TRANS/WP.29/2004/55
11 août 2004

PROPOSITION DE PROJET DE COMPLÉMENT 3 AU RÈGLEMENT N° 113

(Projecteurs émettant un faisceau de croisement symétrique)

Transmis par le Groupe de travail de l'éclairage et de la signalisation lumineuse (GRE)

Figure 1: Forme et position de la ligne de coupure

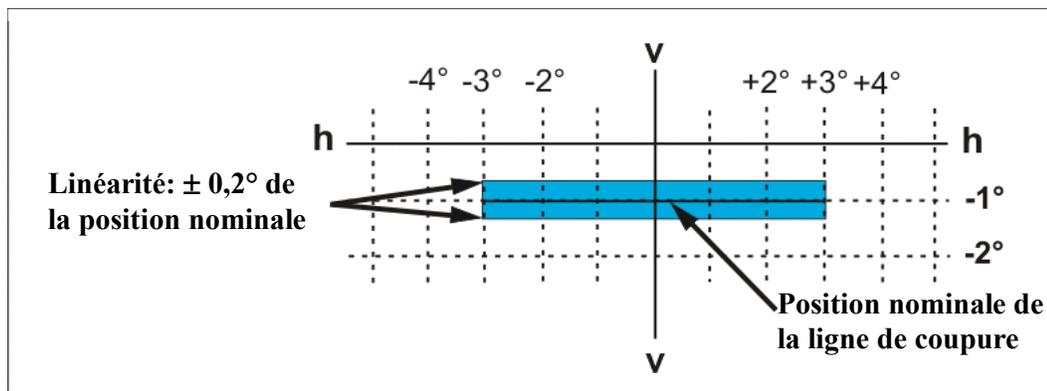
- 2.1 Pour permettre un réglage visuel du faisceau de croisement symétrique, la ligne de coupure doit comporter une partie horizontale pour le réglage vertical du projecteur s'étendant de part et d'autre de l'axe v-v (voir fig. 1) sur une largeur donnée, comme prescrit au paragraphe 6.2.1 du présent Règlement.

- 3.1 Réglage horizontal: le faisceau et sa ligne de coupure doivent être réglés de telle manière que la projection du faisceau sur l'écran soit sensiblement symétrique par rapport à l'axe v-v.
- 3.2 Réglage vertical: après réglage horizontal du faisceau de croisement conformément au paragraphe 3.1 ci-dessus, on procède au réglage vertical en déplaçant le faisceau et sa ligne de coupure de bas en haut jusqu'à ce que la partie horizontale de la ligne de coupure soit située sur la position nominale. Dans ce cas, la ligne de coupure, au droit de l'axe v-v, doit être située à 1° au-dessous de l'axe h-h.

Si la partie horizontale n'est pas rectiligne, mais légèrement incurvée ou inclinée, la ligne de coupure ne doit pas sortir de la plage délimitée verticalement par deux lignes horizontales s'étendant de 3° vers la gauche à 3° vers la droite de l'axe v-v, et situées à 0,2° pour les projecteurs de la classe B et à 0,3° pour ceux des classes A, C ou D au-dessus et au-dessous respectivement de la position nominale de la ligne de coupure (voir fig. 1).
